COMUNE DI CHATILLON

Variante sostanziale generale al PRG

**MODIFICAZIONI DA INTRODURRE NEGLI ELABORATI DELLA VARIANTE
CONSEQUENTI ALLE DIFFORMITÀ DEGLI STESSI
COSÌ COME INDICATO NELLA DGR 1623 DEL 20 NOVEMBRE 2017**

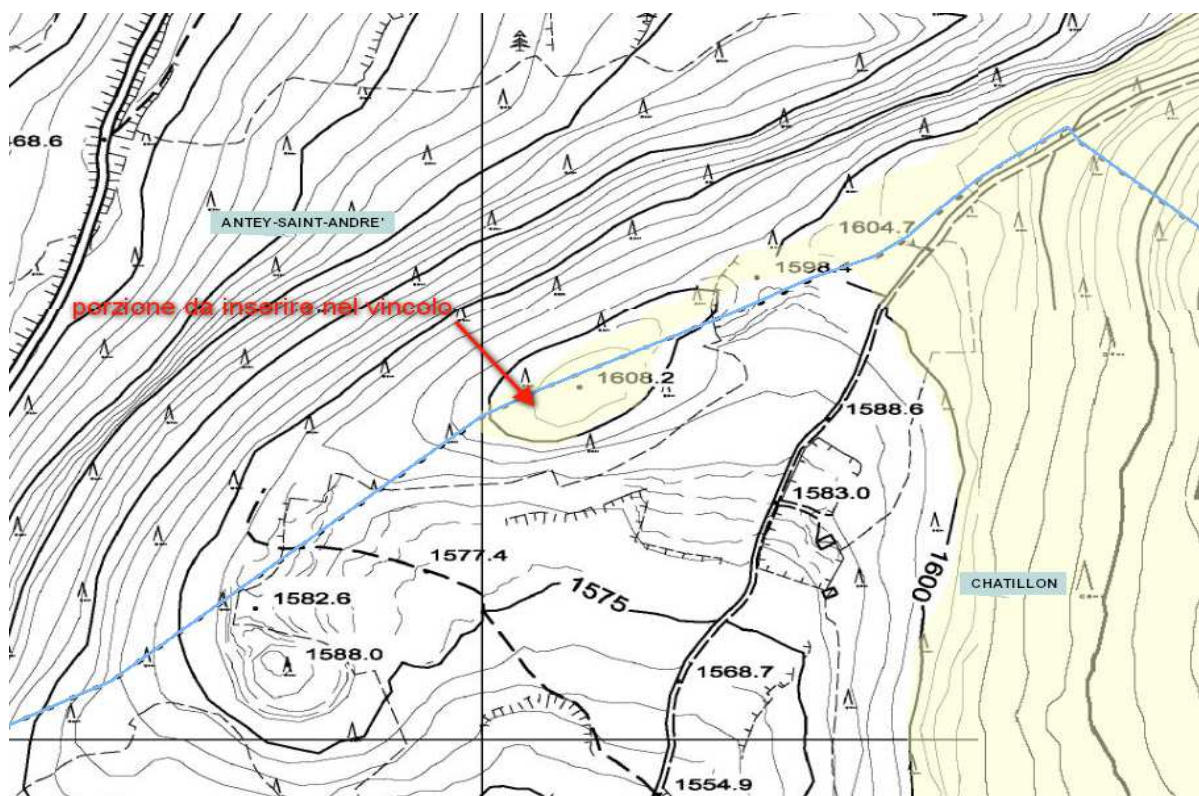
Si chiede di inserire nelle tavole le tipologie di bosco "a" (patrimonio boschivo andato distrutto).

In particolare tutta la zona Bois de Brun, Bois de Cheney, Bois de Varé, Bois de Chenallet e dintorni è stata percorsa da un vasto incendio boschivo nel 1990.

Nelle aree ancora prive di copertura boscata deve comparire la campitura BOa in quanto trattasi di aree vincolate ai sensi della l. 353/2000 e della l.r. 85/1982 (legge nazionale e regionale in materia di incendi boschivi). In particolare, ai sensi dell'art. 13 della l.r. 85/1992, è sempre vietato, nei terreni percorsi da incendio, ogni tipo di lavoro che comporti movimento terra, la trasformazione del bosco danneggiato in altro tipo di coltura, il pascolo, l'esercizio della caccia e il transito di persone, animali o mezzi motorizzati. Tali divieti entrano automaticamente in vigore col verificarsi dell'evento dannoso e permangono fino alla completa restituzione del bosco ad uno stato selvicolturalmente

Perimetrazione dei vincoli dei Castelli Gamba e Entrèves

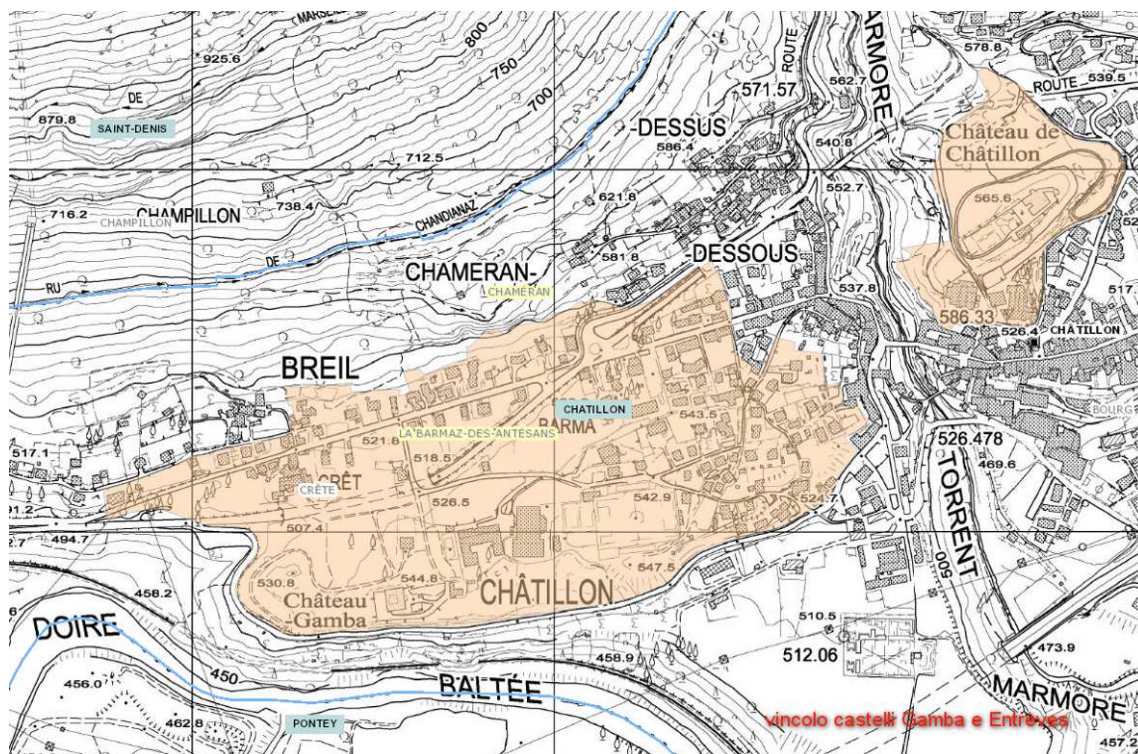
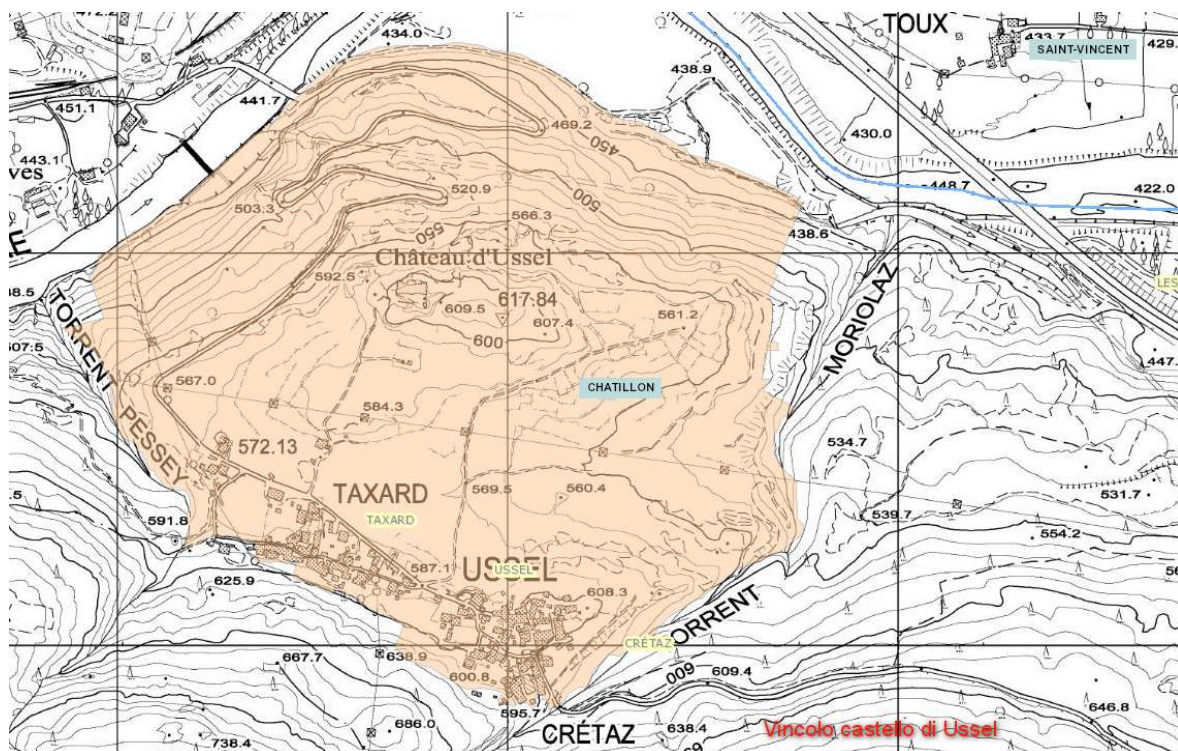
Non sono riportate le aree dei Castelli Gamba, Entrèves e Ussel assoggettate al vincolo ex legge 1497/1939 con D.M. 16/02/1966.

Area di specifico interesse paesaggistico Castello Gamba (P25 parte ovest)

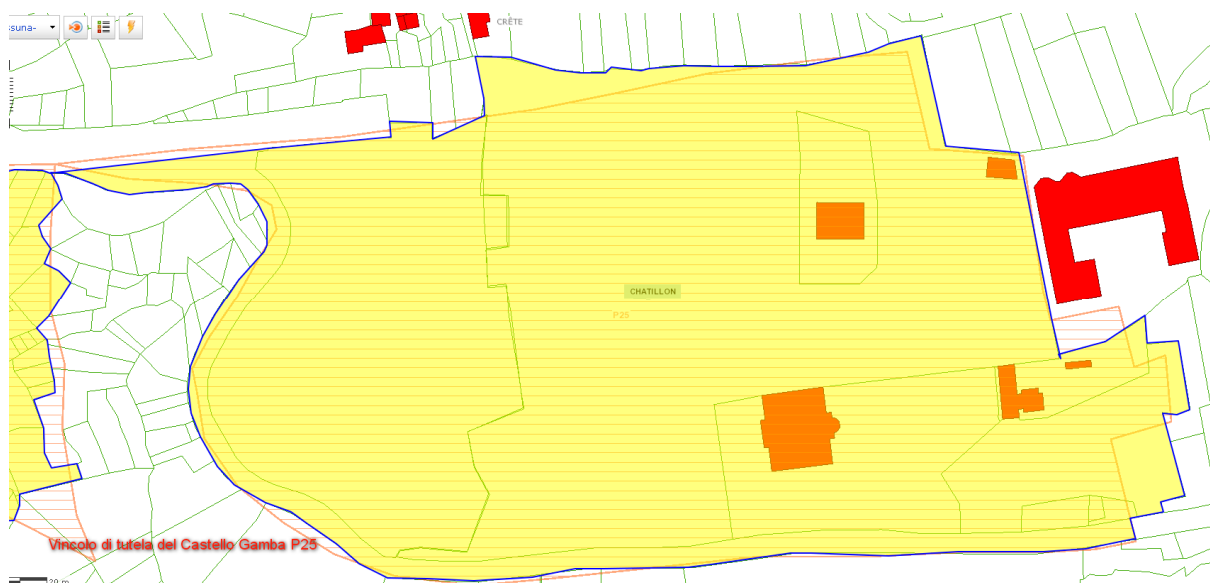
- si riscontra inoltre che, benché evidenziate nella fase di bozza, le aree di *specifico interesse paesaggistico, storico, culturale o documentario e archeologico* utelate ai sensi dell'art. 40 delle N.A. del PTP e raffigurate nella Tav. prescrittiva P1, non sono state adeguate rispetto alla base catastale. Si chiede, pertanto, di modificare gli elaborati come segue:

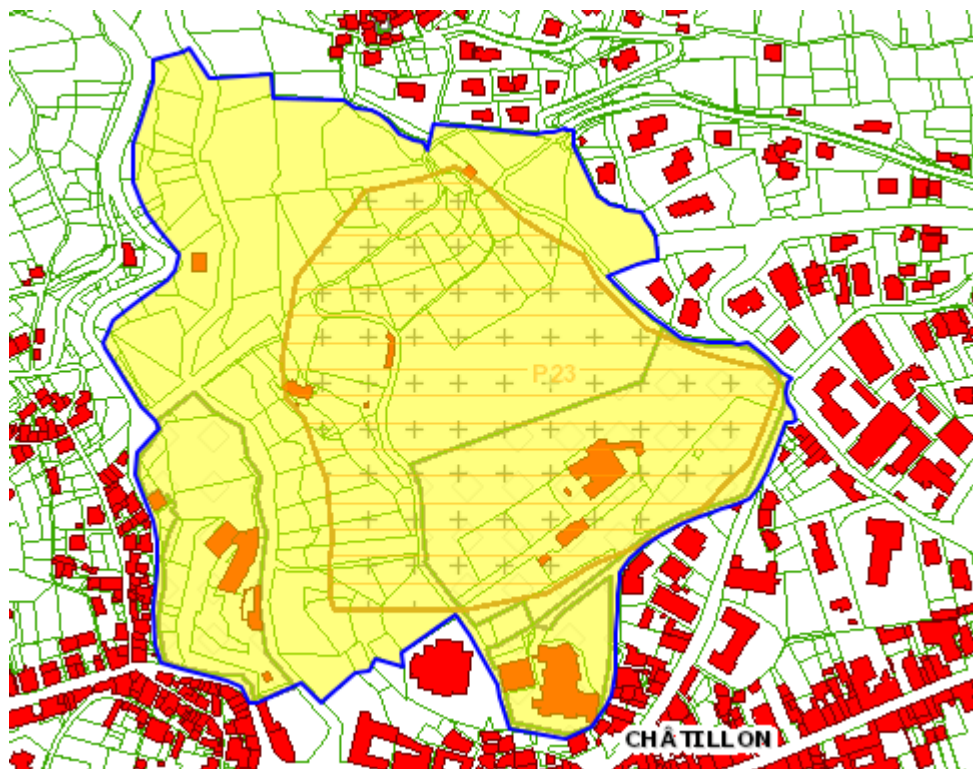
- Tenuto conto dell'area di vincolo paesaggistico, di quello archeologico, dell'estensione attribuita dal Comune alla sottozona Ee9, si chiede di indicare come area soggetta a vincolo del Château de Châtillon (P23) la perimetrazione sotto riportata:
